DETERMINAZIONE DEL DIRIGENTE SERVIZIO VIA/VINCA 21 maggio 2025, n. 214

[ID VIP 13144] - Parco agrivoltaico denominato "89_90_LECCE", di potenza pari a 54,7 MW e delle relative opere di connessione alla RTN, da realizzarsi nei Comuni di Lecce (LE), Campi Salentina (LE), Guagnano (LE), Squinzano (LE), Surbo (LE), Trepuzzi (LE), Cellino San Marco (BR), San Donaci (BR).

Procedimento:	ID VIP 13144
Oggetto:	Progetto di un impianto agrivoltaico denominato "89_90_Lecce", di potenza pari a 54,7 MW e delle relative opere di connessione alla RTN, da realizzarsi nei Comuni di Lecce (LE), Campi Salentina (LE), Guagnano (LE), Squinzano (LE), Surbo (LE), Trepuzzi (LE), Cellino San Marco (BR), San Donaci (BR).
Tipologia:	D.Lgs. n. 152/2006 come s.m.i. Parte seconda, ALLEGATO II – Progetti di competenza statale, punto 2) "impianti fotovoltaici per la produzione di energia elettrica con potenza complessiva superiore a 10 MW" di nuova realizzazione.
Proponente	SY01 S.R.L.

Figura 05: Area di Impianto su ortofoto con indicazione dell’impianto fotovoltaico esistente e dell’impianto industriale e relativo buffer di 500 m

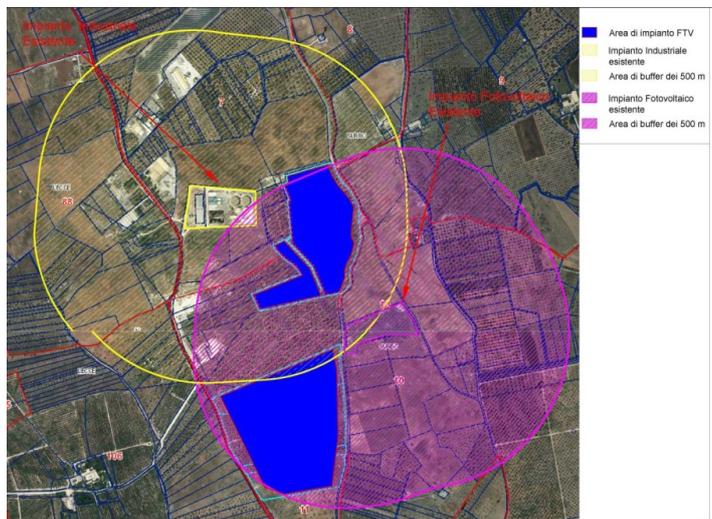
Come chiarito dal MASE nel Riscontro 106951/2023 all'interpello ambientale 32983/2023 tali aree "sono da considerarsi come aree industriali". Considerando un buffer di 500 m (Fig.05) intorno ad ogni area occupata dagli aerogeneratori si evince che trattasi di area agricola posta all'interno del buffer dei 500 m da aree industriali.

La sola parte dell'impianto Fotovoltaico FV in progetto rientra tra le aree idonee secondo l'articolo **lett. C ter)**

Figura 07: Ubicazione impianto rispetto a vincoli PPTR con buffer 500 m

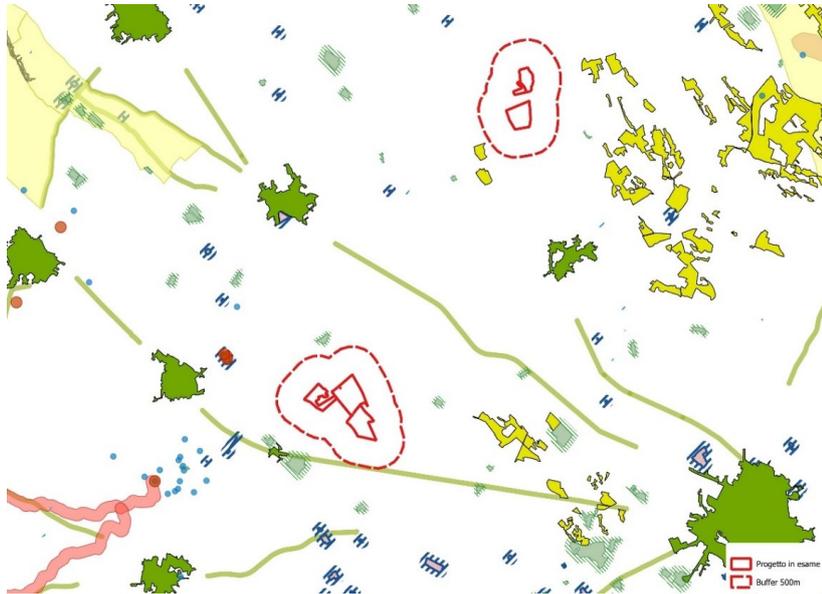
Dall'analisi della cartografia si riscontra che le aree dell'impianto sono state progettate in modo da non ricadere in alcun vincolo diretto del PPTR. (Fig.07)

Il cavidotto di interconnessione tra il campo agrivoltaico e la stazione utente di trasformazione ricade in parte su UCP - Strada a valenza paesaggistica.

Figura 08: Tracciato dell'elettrodotto aereo in AT e vincoli da PPTR

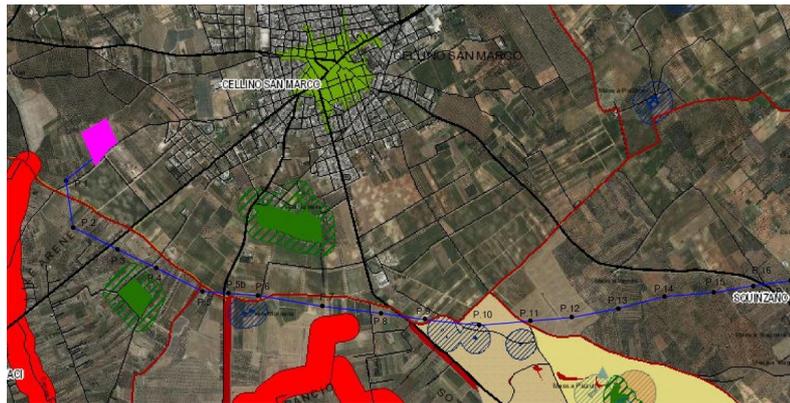
- la linea elettrica aerea AT (nella porzione compresa tra il sostegno P18 e il sostegno P19) ricade nel vincolo Boschi con buffer di 100 m. (nella porzione compresa tra il sostegno P18 e il sostegno P19). I sostegni sono ubicati al di fuori di detto vincolo.
- Una porzione di **elettrodotta aerea** è interessata da UCP-Luoghi panoramici (poligono),
- ricade in piccola parte in UCP-Strade panoramiche;
- ricade in piccola parte in UCP-Strade a valenza paesaggistica denominata Limitone dei Greci (Oria-Madonna dell'Alto) Pali P.9 e P.10;
- ricade nel vincolo UCP Paesaggi Rurali;

Si osserva che il Palo P.11 si trova a distanza inferiore di m 50 dal vincolo "Componenti Culturali ed Insediative BP- Immobili ed Aree di notevole interesse pubblico: Cod PAE0092 Comune Campi Salentina Vincolo Paesaggistico Vincolo diretto Istituito ai sensi della L. 1497 del 23-12-1997 - Dichiarazione di notevole interesse pubblico della zona denominata serre di Sant'Elia, sita nel comune di campi Salentini. L'area denominata "Serre di S. Elia", ricoperta da manto boschivo e visibile da numerosi tratti di strade pubbliche che la perimetrano, riveste particolare interesse ambientale, risulta sostanzialmente integra nei peculiari aspetti e tratti distintivi - Scheda PAE0092 - art. 58 NTA PUG Classificazione D.Lgs. 42/2004 art.136, co. 1, lettera c) e d) (Fig.08)

Figura 09: Area dell'impianto Fotovoltaico su stralcio PUTT/ ATD Botanico Vegetazionale

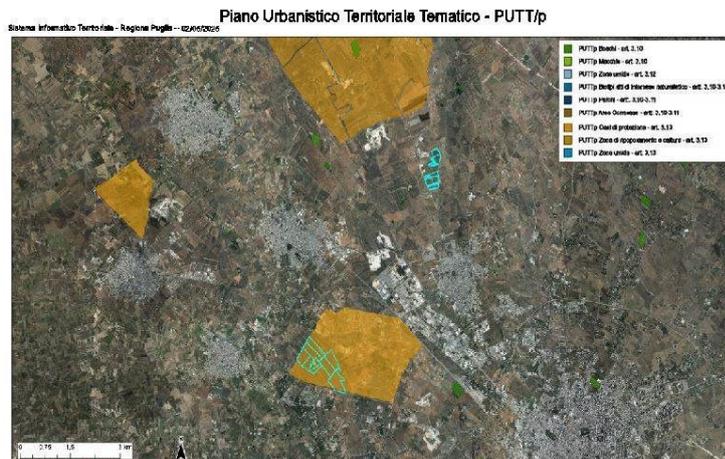
Si osserva che i terreni interessati dal progetto di impianto agrivoltaico è interamente ricompreso per gli ATD Botanico Vegetazionale in "Oasi di protezione Casale Galizzi" così come riportato nella cartografia del **PUTT/p della Regione Puglia** (Fig. 09).

Figura 11: Area dell’impianto fotovoltaico con indicazione degli altri impianti FER con codice regionale da considerare per impatti cumulativi

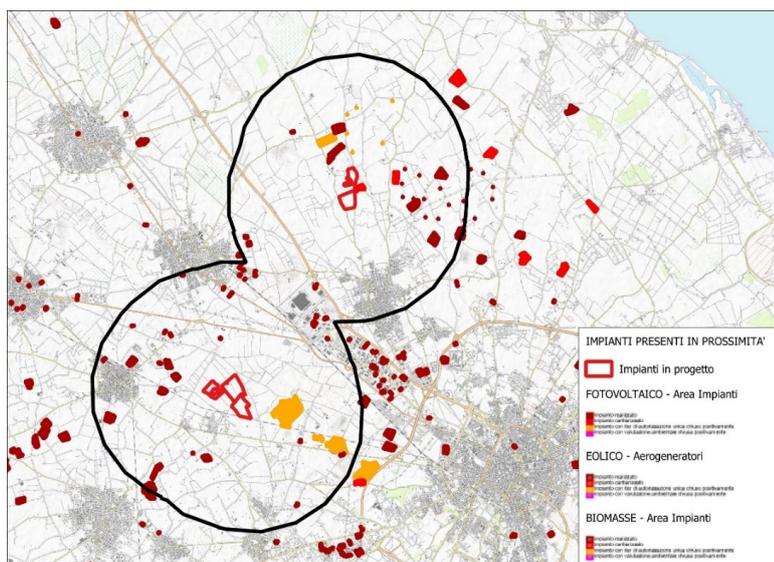
Tuttavia l'analisi non è stata estesa agli altri impianti della stessa fonte già presenti o autorizzati, come previsto nella citata Determinazione. Analogamente, non appaiono completamente sviluppate, con riferimento agli altri impianti nell'area, le analisi di impatto cumulativo relativamente

- al tema dell'impatto sul patrimonio culturale e identitario, per il quale è necessario verificare che il cumulo prodotto dagli impianti presenti nella unità di analisi non interferisca con le regole di riproducibilità delle stesse invariati;
- al tema della tutela della biodiversità e degli ecosistemi;
- al tema dell'impatto acustico cumulativo;
- al tema degli impatti cumulativi sul suolo e sottosuolo.

L'analisi degli impatti cumulativi andrebbe quindi approfondita per tenere conto degli aspetti sopra citati.

Figura 12: Rapporti dimensionali dell'impianto FTV e AGV.

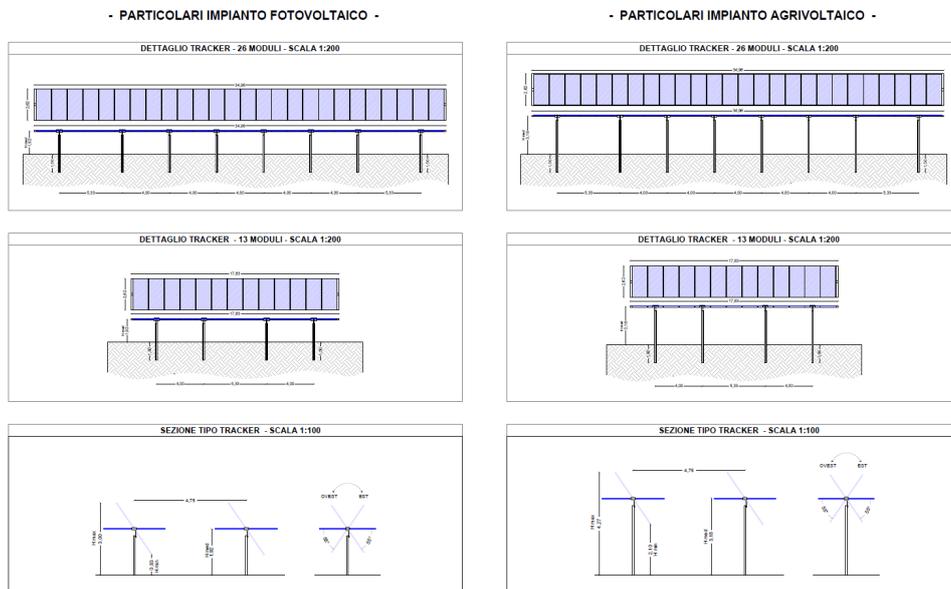
Per quanto riguarda il parco AGV si rileva che i moduli FTV hanno altezza minima al suolo di 2,10 m e altezza massima pari a 4,27 m; il passo tra i trackers risulta di appena 4,75 metri e ciò rende angusto e disagiata il passaggio di mezzi agricoli ordinari (risulta infatti una fascia libera di appena 2,14 m), ciò diviene ancor più critico quando i pannelli sono prossimi alla giacitura orizzontale in quanto l'altezza media degli stessi è di appena 3,18 m.

In relazione all'inserimento dell'impianto sul paesaggio si osserva che lo stesso impegna circa 57 ettari, suddivise tra l'impianto FTV e quello AGV, distanti tra loro circa 6 km. Le due macroaree sono caratterizzate da contorni piuttosto regolari e poste in suoli dall'andamento blandamente ondulato, ciò fa sì che l'inserimento del progetto non impatti eccessivamente.

Figura 16: Sezione tracker dell'impianto agrifotovoltaico

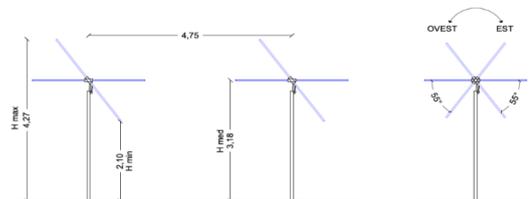
I tracker monoassiali nella loro posizione più bassa raggiungono 2,10 m da terra. Per il calcolo della reale area agricola ci si discosta dai calcoli effettuati sulla relazione succitata ove si sono considerate tutte le superfici sopra citate comprese quelle non attinenti. Si evidenzia che l'interdistanza tra i tracker è molto stretta in quanto abbiamo solo 4,75 m di interasse e quando sono nella loro posizione di massimo ingombro orizzontale, considerando che **moduli fotovoltaici** hanno una superficie di circa **2.620 x 1303 mm** lo spazio di passaggio viene ridotto a 2,14 metri che rende difficile la coltivazione con i mezzi meccanici di grandi dimensioni, più adeguati alla coltivazione di terreni di grandi estensioni. Inoltre la coltivazione tra i tracker sarebbe danneggiata dal passaggio di mezzi per poco spazio di manovra, durante le attività agricole e la normale manutenzione dei tracker, oltre a non garantire la sicurezza del mezzo e del personale che li utilizza.

Si segnala comunque che l'area tra i tracker considerata coltivabile nel calcolo, appare difficilmente coltivabile in maniera agevole e sicura visto il ristretto interspazio, oltre a non garantire che la coltivazione non sia danneggiata dallo stesso passaggio mezzi, anche durante l'ordinaria manutenzione.

Figura 18: Stralcio PCPT Lecce Tav.1.4 con indicazione aree intervento

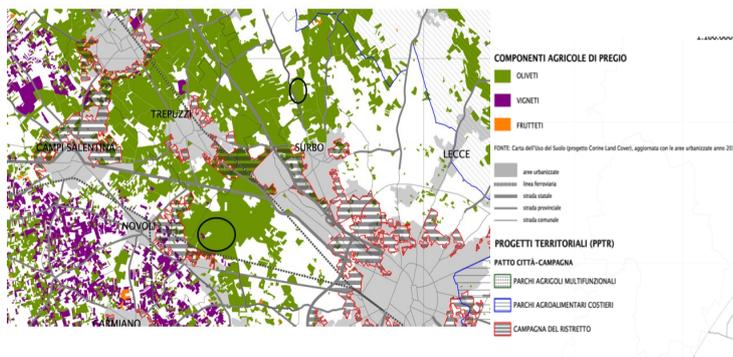
Tale condizione è anche riportata nei PTCP (Piani Territoriali di Coordinamento Provinciale) Lecce, nella tavola 1.4 Fragilità Agricole che riporta nelle componenti agricole di pregio gli uliveti presenti nei terreni sia del progetto fotovoltaico che di quello agrivoltaico.

Anche se attualmente l'oliveto è affetto da xylella, non è stato considerato di mantenere lo stesso indirizzo produttivo impiantando nuovi ulivi resistenti al posto di quelli infetti. Inoltre questo progetto di coltivazione comporta il passaggio da una coltivazione intensiva ad una estensiva che non soddisfa il requisito.

Tale requisito non è rispettato
